AVD.		GRUPP
P	5	54
BETR.		NR
Servocylinder 140		1
		DATUM
		Mars 76

Servicemeddelande

Servocylinder, detaljnummer 1212 405 - 3

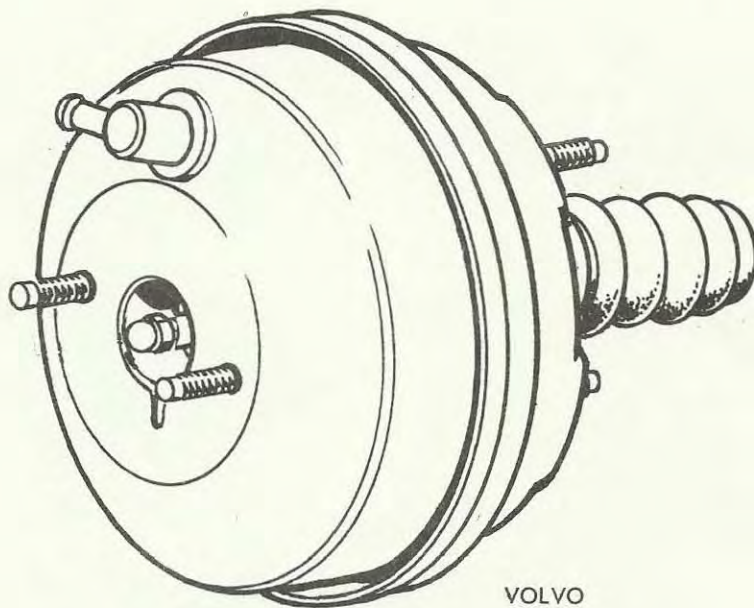
Denna typ av servocylinder kommer i fortsättningen, att som reservdel, vara försedd med millimetergängade pinnskruvar, M 10 x 1 (tidigare 3/8 UNF). Vid byte av cylinder måste därför nya muttrar med detaljnummer 955 801-6 användas.

På berörda cylindrar finns en etikett med märkningen "M 10 x 1 studs".
